Krycí list ZBV

Název a evidenční číslo Stavby: „Pilotní projekt aplikace hodnocení zakázek na stavební práce na kvalitu akce: II/236 Kačice - Lány“ Název stavebního objektu/provozního souboru (SO/PS): II/236 Stochov-Lány	Číslo SO/PS / / číslo Změny SO/PS: 02 / 1	Číslo ZBV: 1
---	---	---------------------

Změnový list

Název a evidenční číslo Stavby: „Pilotní projekt aplikace hodnocení zakázek na stavební práce na kvalitu akce: II/236 Kačice - Lány“ Název stavebního objektu/provozního souboru (SO/PS): II/236 Stochov-Lány	Číslo SO/PS / / číslo Změny SO/PS: 02 / 1	Číslo ZBV: 1.3
---	--	------------------------------

AKČE: 8/238 Lány Slavensko
 Obsah: Zaměření skutečného provedení

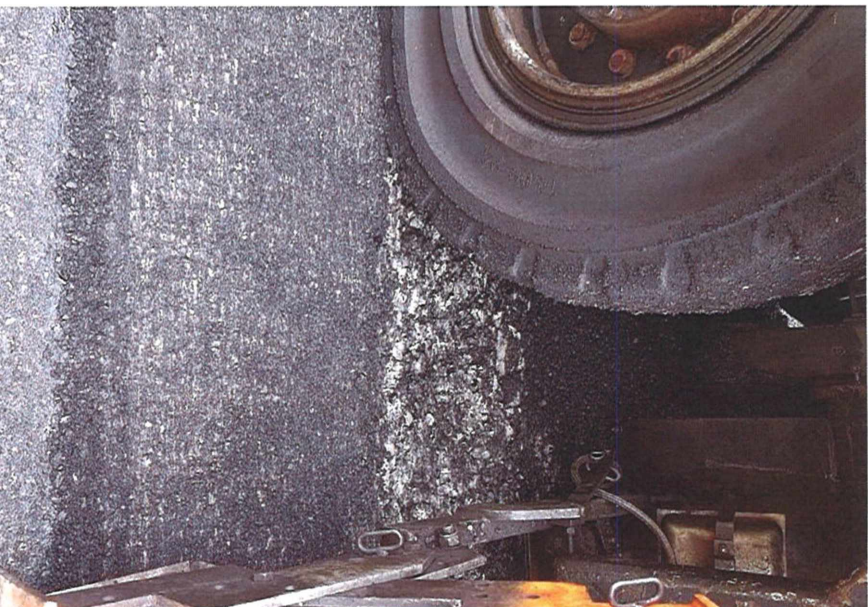
Změna se týká upřesnění rozsahu prací na stavbě podle skutečného provedení. Tyto skutečnosti byly zjištěny až v průběhu realizace stavby. V úseku SO 02 byly provedeny zkoušky původní konstrukce v normové četnosti. Na ploše 645 m² byla tloušťka původní konstrukce značně menší než ve zkoušených profilech. Na této ploše došlo při recyklaci za horka k přímíchání podkladní vrstvy ze ŠD do recyklované asf. vrstvy. Protože nebylo možno ponechat kamenivo v úrovni obrusné vrstvy, byla v této ploše odstraněna vrstva v tl. 5 cm znečištěné vrstvy. Tyto plochy byly vyspraveny vrstvou nové směsi ACO 11S PMB 45/80-65. Následně byl celý úsek překryt celoplošně novou obrusnou vrstvou SMA 8 tl. 35 mm.

V úseku opravy komunikace II/236, objekt SO 02 byla na ploše 645 m² tloušťka původní konstrukce silnice značně menší než se předpokládalo. Na této ploše došlo při recyklaci za horka k přimíchání podkladní vrstvy ze ŠD do recyklované asfaltové vrstvy. Takto znečištěnou asfaltovou vrstvou v úrovni obrusné vrstvy silnice II/236 není možno ponechat.

V ploše 645 m² bude odstraněna znečištěná vrstva v tl. 5 cm. Tyto plochy budou vyspraveny vrstvou nové směsi ACO 11S PMB 45/80-65. Následně bude celý úsek silnice II/236 překryt celoplošně novou obrusnou vrstvou SMA 8 tl. 35 mm.
